MÉMOIRE

Projet de réaffectation du bâtiment du 1420, boul. Mont-Royal

Annexe 1

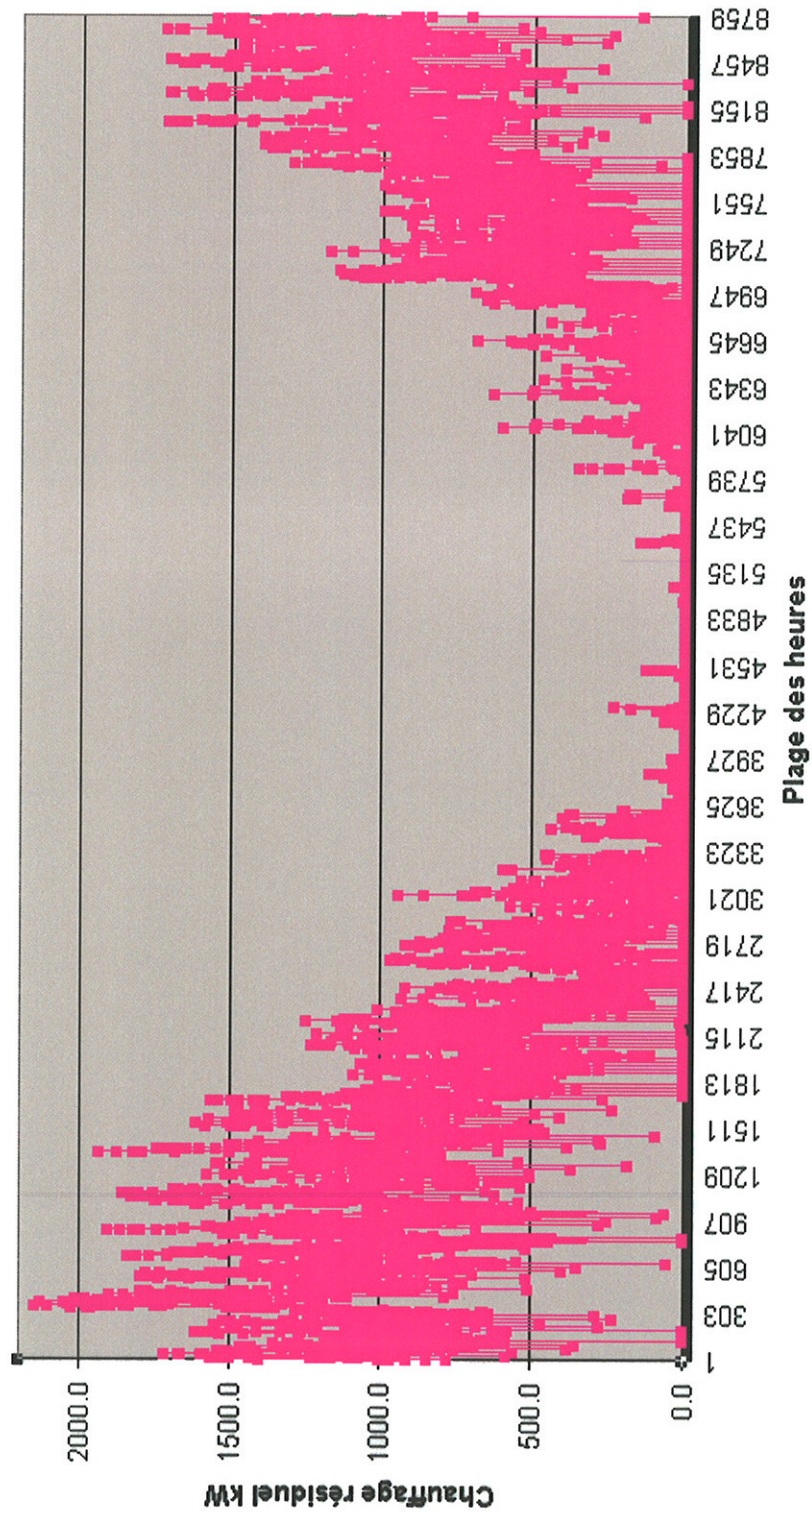
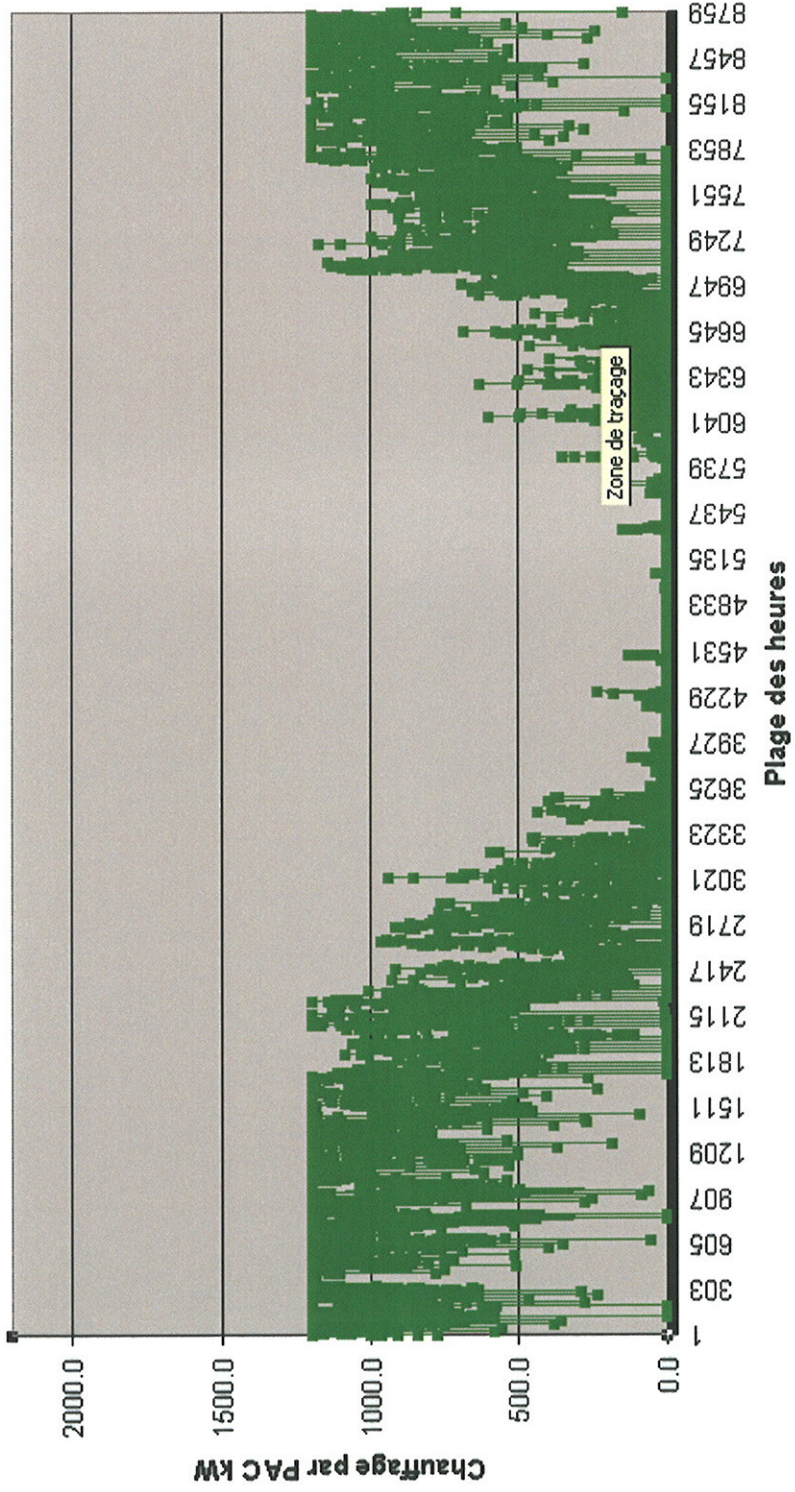
L'énergie géothermique pourrait être utilisée pour le préchauffage de l'eau chaude domestique, de l'air frais de ventilation et pour le chauffage des espaces du bâtiment. Selon des données approximatives obtenues sur le bâtiment, il pourrait s'agir de l'installation de 82 puits de 150 m (500 pi) de profondeur. Un calcul rapide démontre qu'on pourrait obtenir une période de récupération de l'investissement (PRI) de l'ordre de 5 à 6 ans.

Pour être rentable, le système de géothermie doit être assisté par un système de chauffage conventionnel. Le système de géothermie pourra déplacer 95 % de la consommation totale de chauffage, même s'il s'agit d'un système hybride où la géothermie ne peut répondre qu'à 50 % de la puissance maximale de chauffage. Durant les très courtes périodes froides (environ 760 heures par année), le chauffage serait

assuré par la géothermie et le système de chauffage d'appoint. Pour le reste de l'année (8 000 heures) la géothermie pourrait combler à elle seule les besoins de chauffage. Un graphique présenté à l'Annexe 1 illustre clairement un concept rentable de géothermie.

Figure 7-2 – Entrée EE4 pour un panneau d'allège

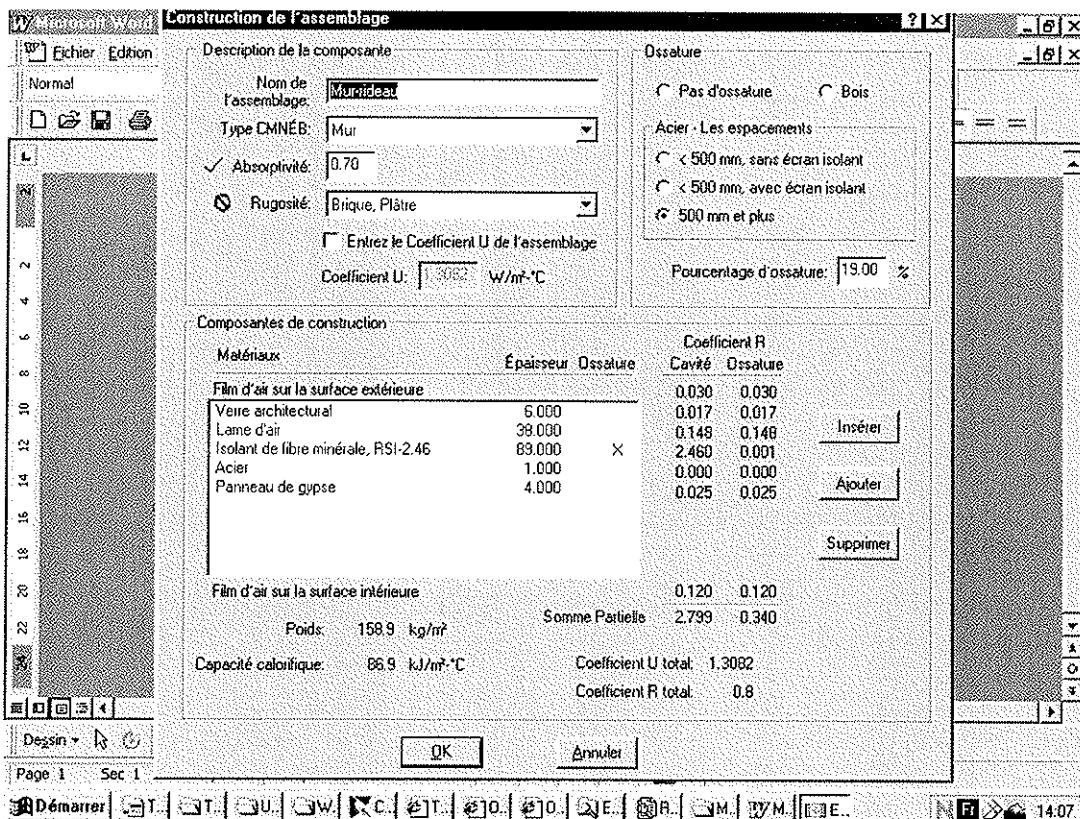
Les murs-rideaux sont caractérisés par des ponts thermiques qui diminuent d'une façon catastrophique le rendement global de l'isolation du mur. Les documents présentés à l'Annexe 2 montrent une diminution de plus de 50 % de la résistance thermique lorsqu'on tient compte de l'ossature dans l'assemblage d'un mur. Cette diminution est telle que l'ensemble du mur peut faire en sorte qu'on ne respecte pas une exigence obligatoire du Code modèle national sur l'énergie dans les bâtiments (CMNEB).

La figure 7.2 représente une entrée typique pour un panneau d'allège ayant une coupure thermique de 4 mm. Même s'il s'agit d'une démarche qui donne des résultats satisfaisants, il faut, pour les matériaux comportant une grande coupure thermique, privilégier une épreuve thermique conforme à la norme CSA-A440.2.

Dans de nombreux cas, le coefficient U du panneau-allège sera plus élevé de 167 % par rapport au coefficient U du mur du bâtiment de référence, ce qui génère une erreur dans le logiciel.
